大間原子力発電所  
審査資料の品質確保について  
(コメント回答)

2023年6月30日  
電源開発株式会社

No.	項目	指摘時期	コメント内容	該当箇所
S8-4	解析データの 入力ミス	第1117回会合 (2023.2.24)	地震動解析業務プロセスでの入力ミスの防止・検出としてチェック機能が有効に働かなかったことの根本的な原因を分析する上で、入力データシート及びエコーバックの出力値についてエビデンスとしてシートのコピーを添付し、原因分析とそれに基づいた是正処置について説明すること。	I.地震動解析入力ミスの原因 分析・是正処置 P.10～P.12, P.19～P.32 <本編補足>P.42～P.47
S8-5	解析データの 入力ミス	第1117回会合 (2023.2.24)	今回の事案は、根拠資料作成段階の数値解析の過程において生じたものであることを踏まえて、地下構造、地震動、津波の審査資料の根拠データに遡り点検を行うという事業者の説明であるが、その際には点検結果を踏まえて点検範囲が広がる場合や点検を行う過程で追加する項目が生じた場合は、柔軟に見直しを行った上で点検を実施すること。	II.類似事象の有無の点検 P.34～P.39 (参考3)P.53, P.54

第1073回審査会合(2022年9月16日)におけるF-14断層による地震の基本ケースの記録  
(数値横のチェックは解析者(C社)※の解析担当者及び解析確認者によるダブルチェックを実施した記録)

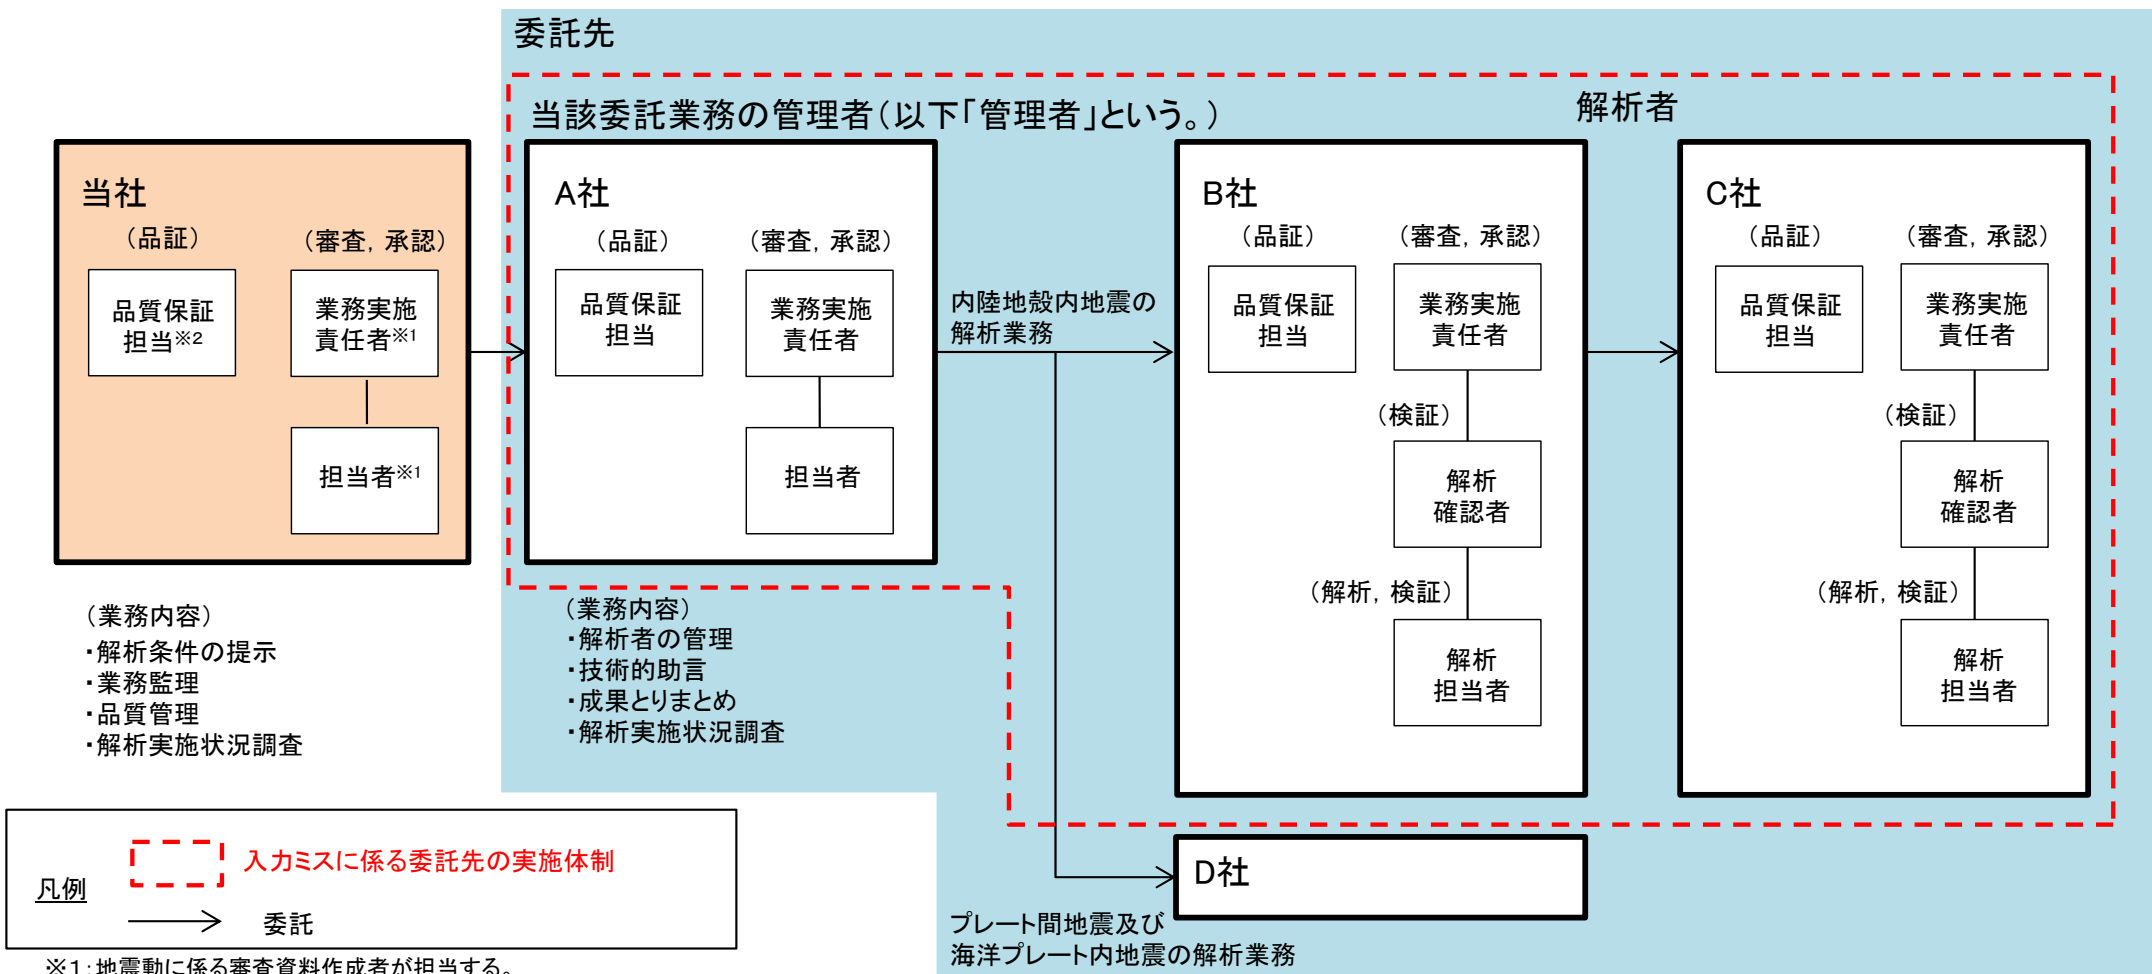
- 入力結果の確認において、入力データシートと計算機プログラムのエコーバックを照合した。(いずれも解析者(C社)※が作成)(①)
  - 統計的グリーン関数法では単位が入力データシートと揃っていたが、理論的手法では単位が揃っていなかった。(②)
  - 統計的グリーン関数法、理論的手法ともに、入力データシートの断層パラメータの順序が、データ入力順序であるエコーバックと揃っておらず、入力ミスが生じ易い入力データシートとなっていた。(③)
- なお、断層上端深さ等の一部の断層パラメータ名称が入力データシートとエコーバックで一致しておらず、利用者への配慮が不足したものとなっていた。

照合(①) 単位は揃っているが(②)  
入力順序は揃っていない(③)

照合(①) 単位、入力順序ともに  
揃っていない(②, ③)

入力ミス

ハイブリッド合成法と統計的グリーン関数法による地震動評価の比較  
F-14断層による地震 短周期レベルの不確かさケースの応答スペクトル

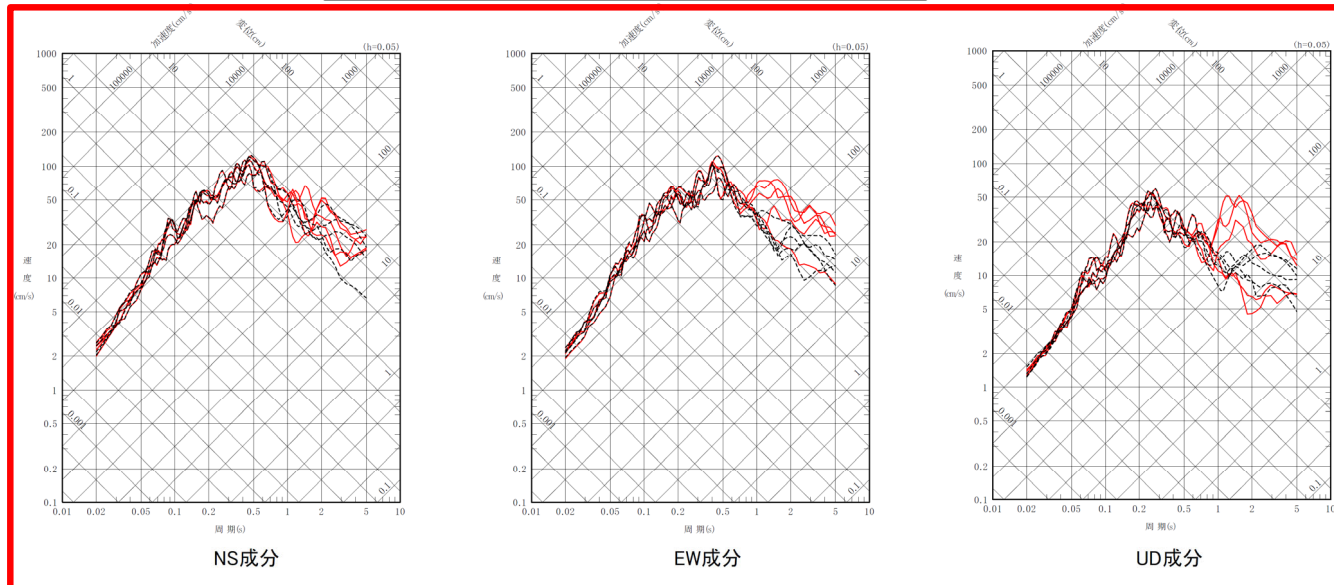
- 訂正が必要となる地震動評価として、直近の第1073回審査会合(2022年9月16日)のF-14断層による地震の短周期レベルの不確かさケースのハイブリッド合成法と統計的グリーン関数法による地震動評価の比較の図を示す。

:訂正が必要となる箇所(ハイブリッド合成法のみ)

ハイブリッド合成法と統計的グリーン関数法による地震動評価の比較  
F-14断層による地震 短周期レベルの不確かさケースの応答スペクトル

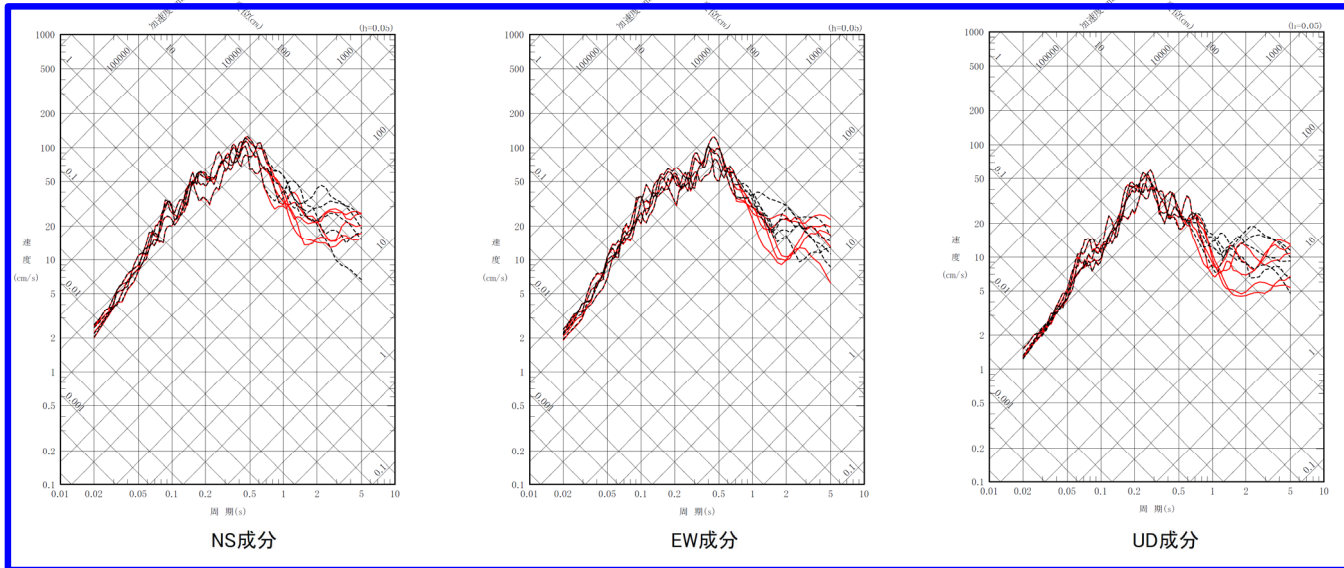
- 入力値を訂正した試計算結果として、直近の第1073回審査会合(2022年9月16日)のF-14断層による地震の短周期レベルの不確かさケースのハイブリッド合成法と統計的グリーン関数法による地震動評価の比較の図を示す。

- : 試計算\*結果(ハイブリッド合成法)
- ※試計算の位置付け
- 審査会合資料との比較のため、接続周期を前ページと同じく1秒としたハイブリッド合成法による地震動評価結果を示す。
  - 最終的な正しい資料は、以下を検討の上、改めて提示する予定。
    - ハイブリッド合成法の適用要否
    - 接続周期の設定
